Opinia Nr 006046

z wyników przeprowadzonych oględzin - ekspertyzy urządzeń grzewczo-kominowych

w budynku przy ul. Dworkowskiej nr 19/1A w Wałbrzychu
dotycząca urządzeń grzewczo-kominowych używanych przez B.O.K. Szczecin

SZKIC ORIENTACYJNY

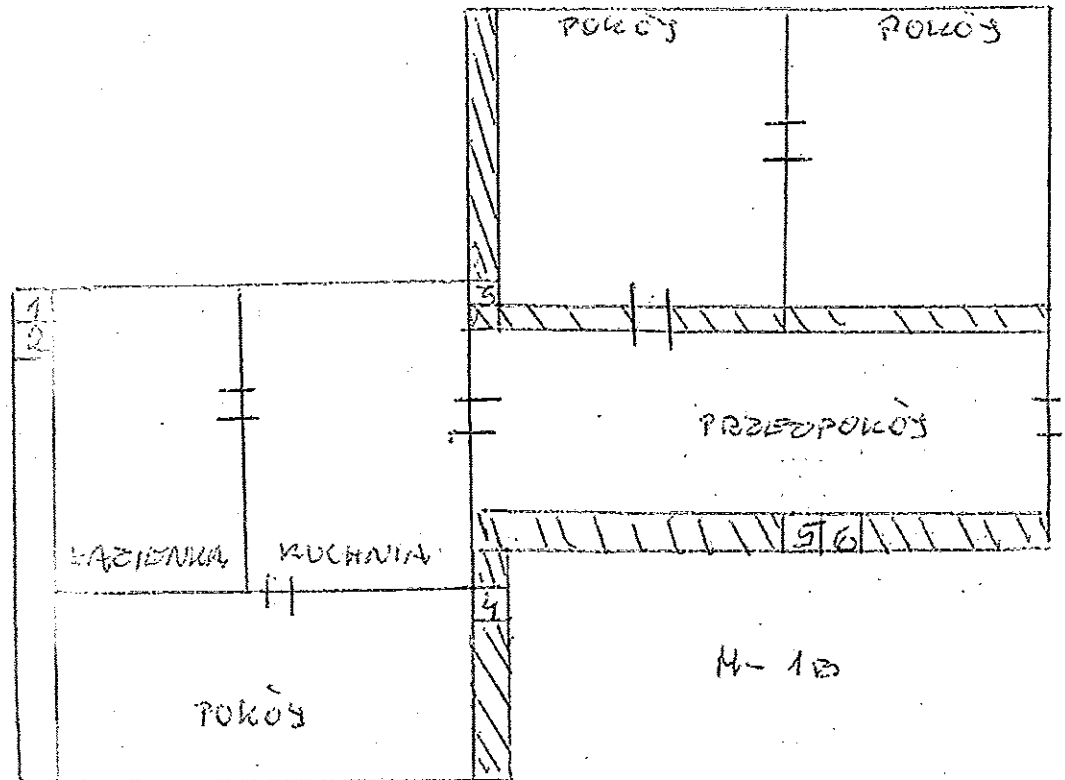
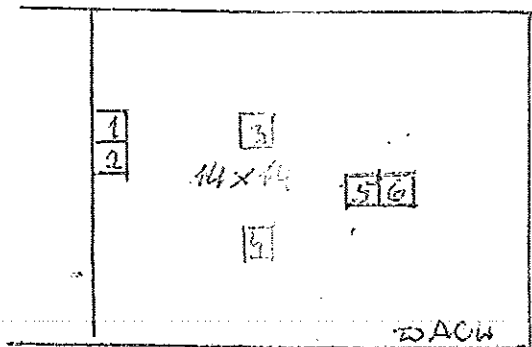
1	2	3	4	5	6	
STYCH LP							M-13 niesprawdzane N-6
LP							M-11 niesprawdzane M-2 M-3 niesprawdzane
PARTER							M-1A M-8A M-1B
PASZCZ

Wz - do liliandacji (podłoga nieprawidłowa w poprzedz. kontenerach).
